## Dodatek č. 3 ke Smlouvě o dílo

Shora uvedené smluvní strany se dohodly na uzavření dodatku č. 3 (dále jen „dodatek“) ke Smlouvě o dílo ze dne 7. 10. 2021 ve znění dodatků č. 1 ze dne 31. 1. 2022 a č. 2 ze dne 18. 7. 2022, která byla uzavřena se zhotovitelem jako vybraným dodavatelem veřejné zakázky: „**BD Hajnice, novostavba a rekonstrukce bytovací a správní budovy**“. Veřejná zakázka byla oznámena ve Věstníku veřejných zakázek pod evidenčním číslem Z2021-004066 (dále jen „veřejná zakázka“).

BD Hajnice, novostavba a rekonstrukce ubytovací a správní budovy

ROZVADĚČ RSM-31.1

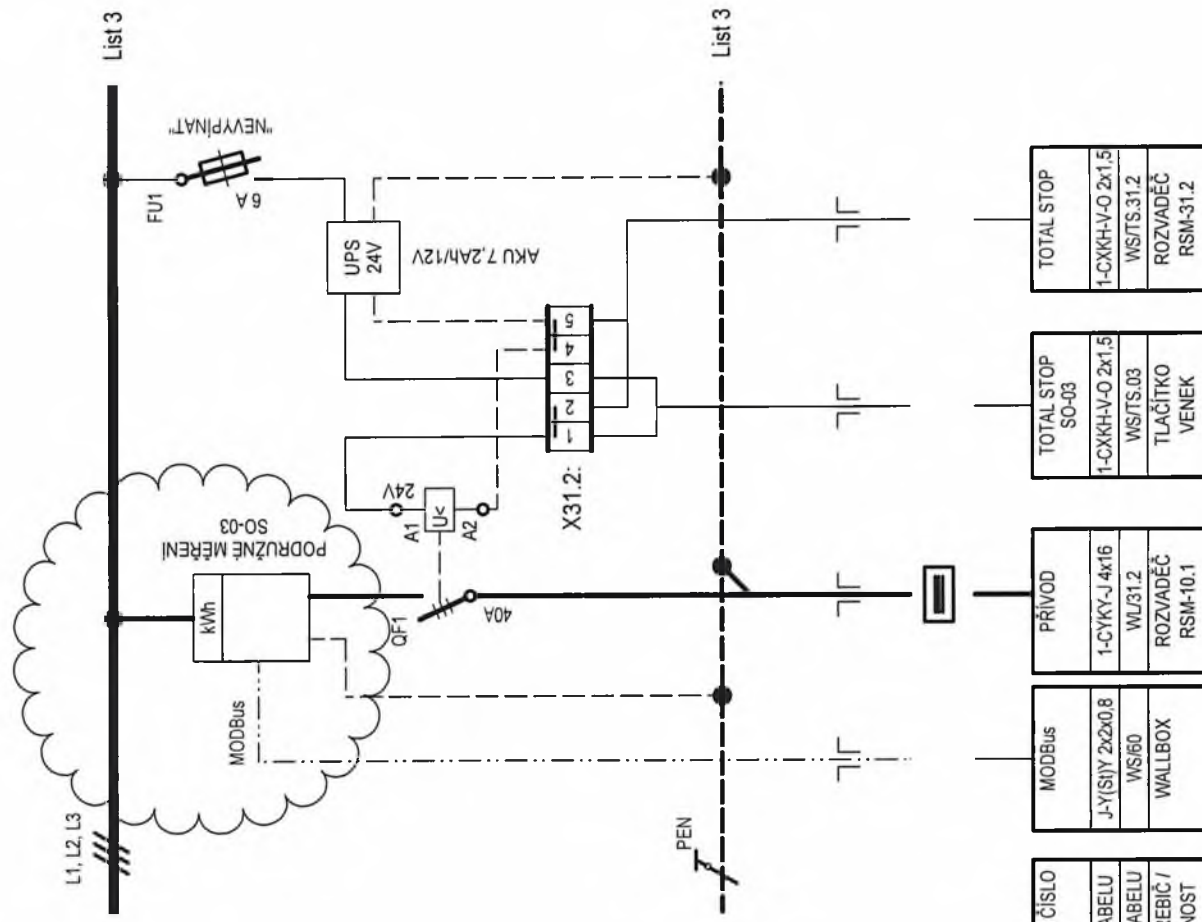
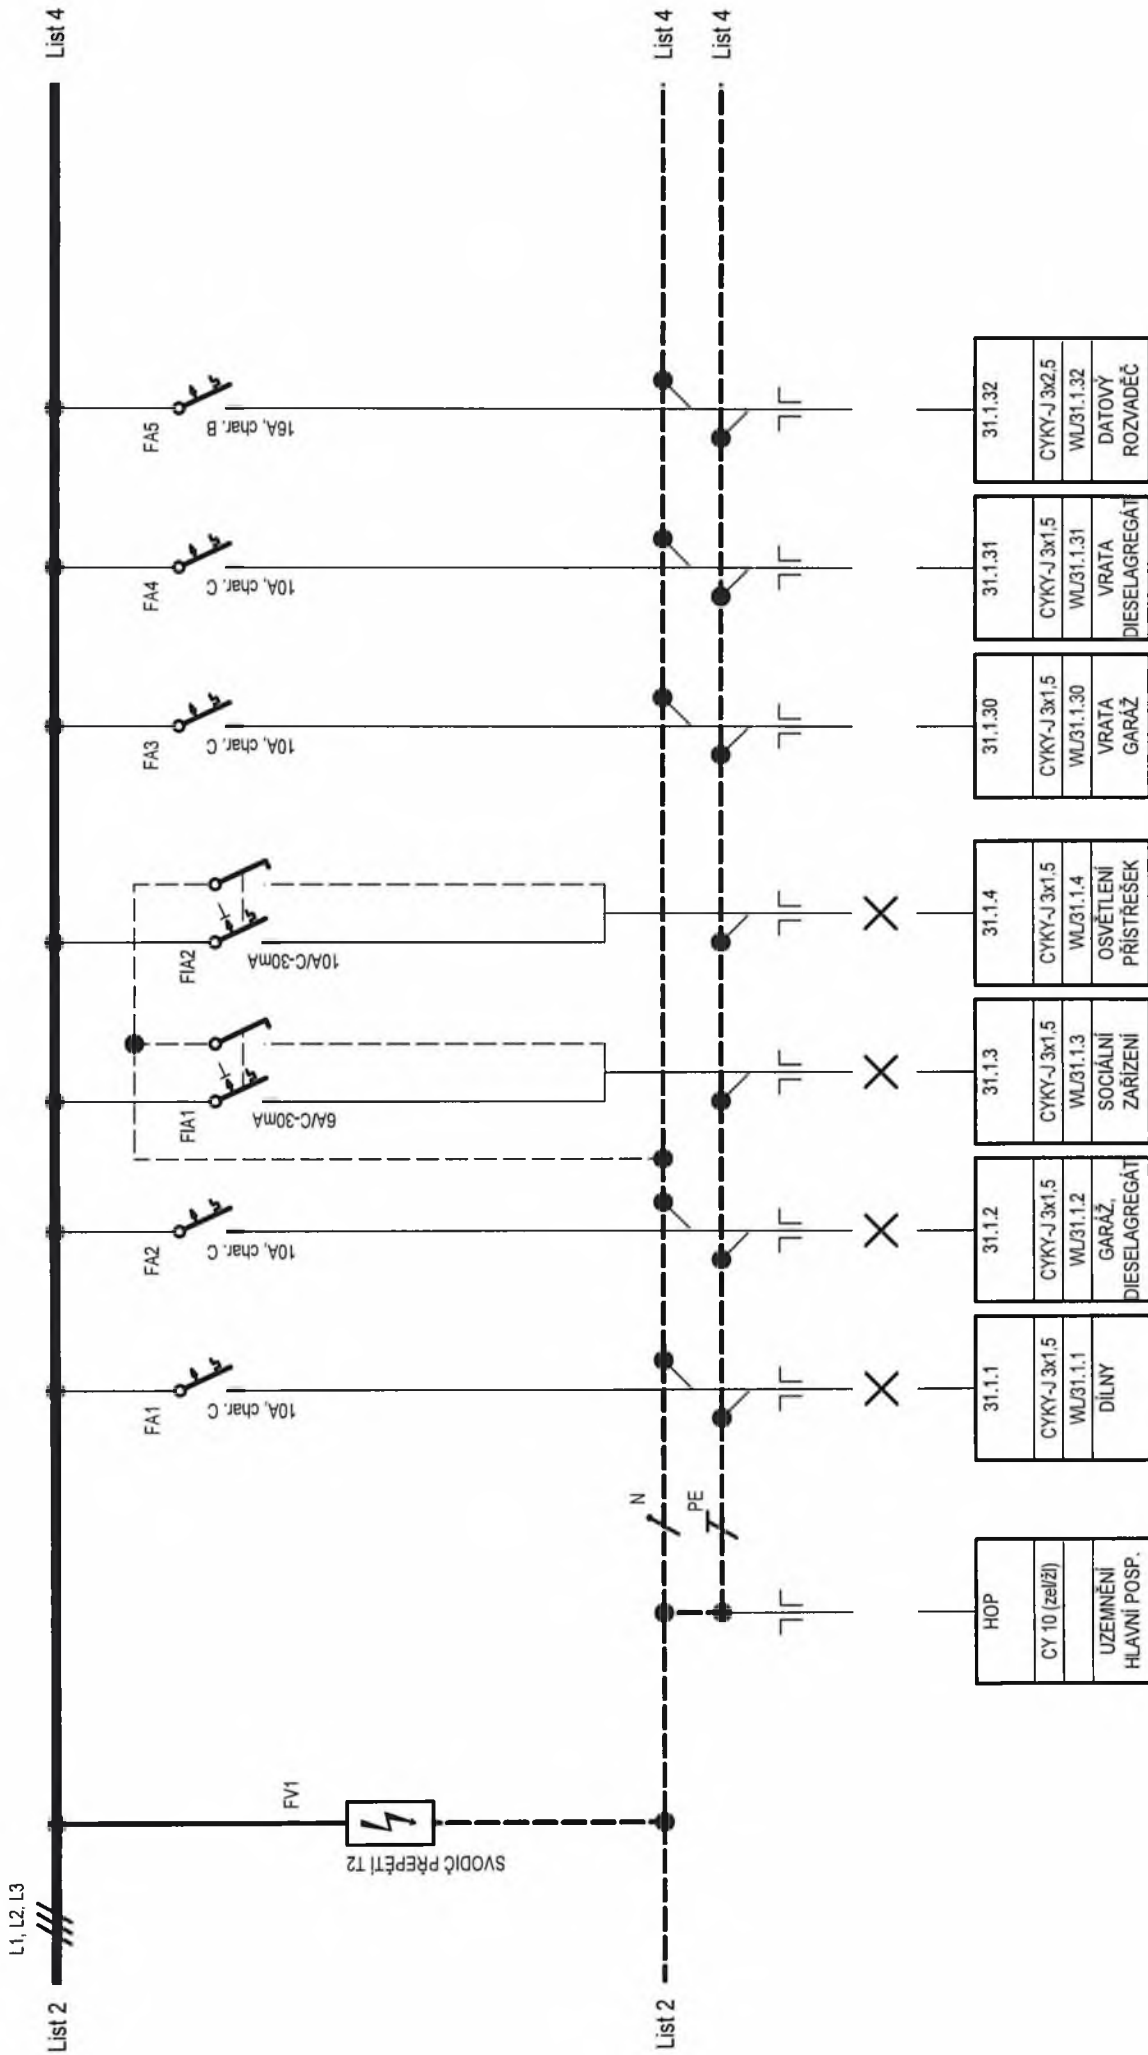
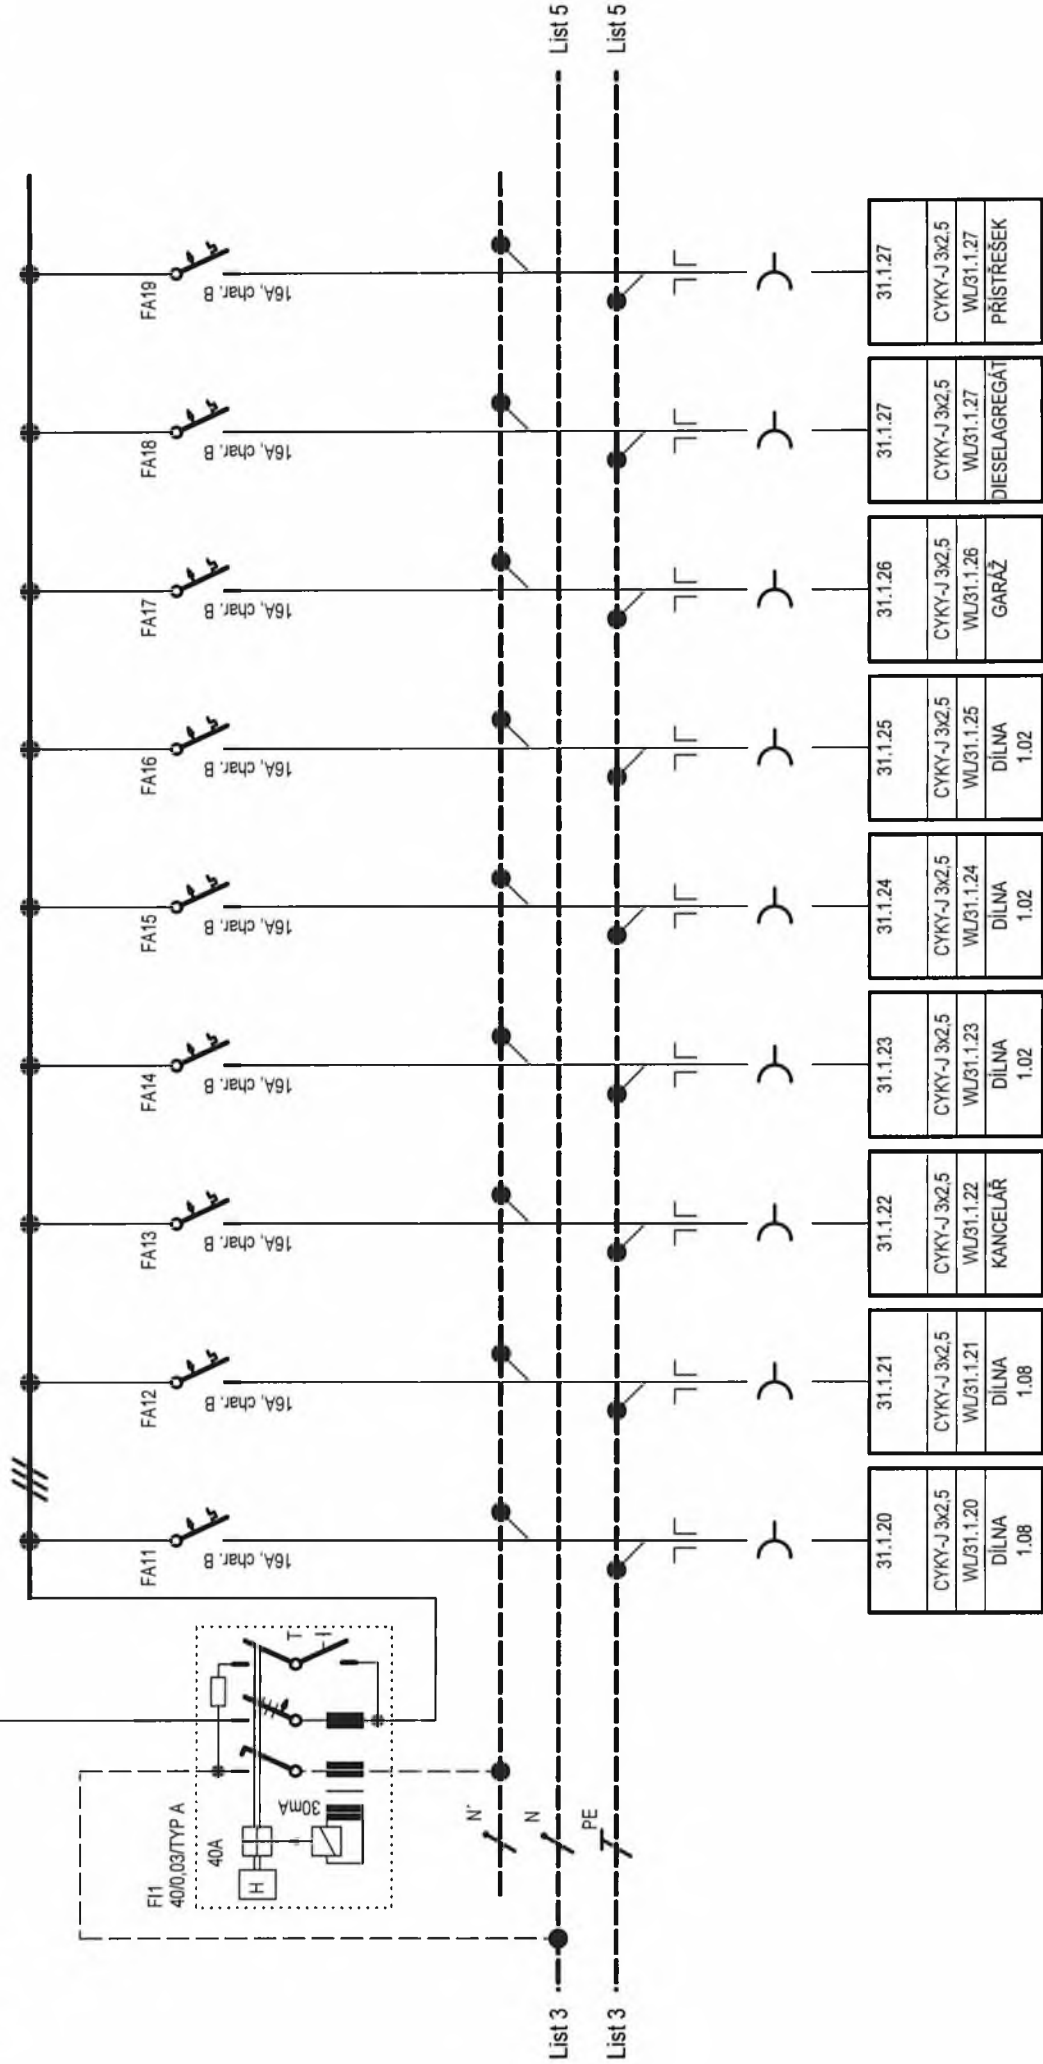
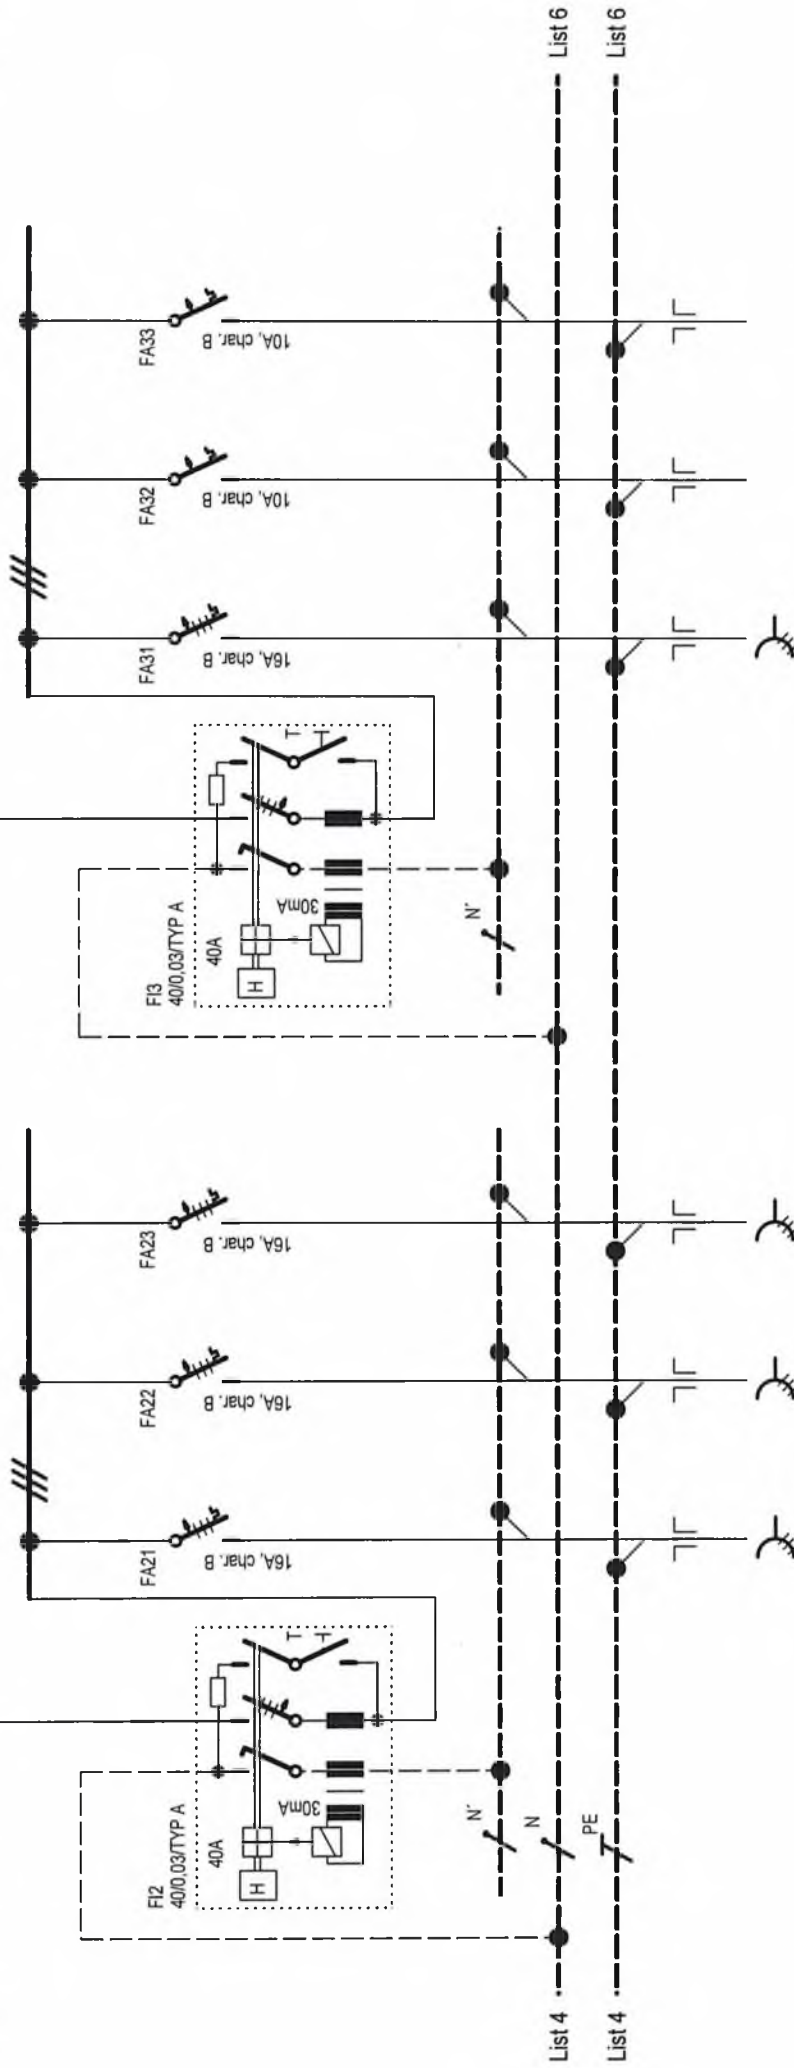
Zl.č.19 - doplnění 2ks dobijecích stanic

REVIZE 01 - DOPLNĚNÍ VÝVODU 60.61 - CHRÁNIČE S  
NADPŘÍVODOVOU OCHRANOU, VÝMĚNA PODRUŽNÉHO  
ELEKTROMĚRU - VÝSTUP MODBUS
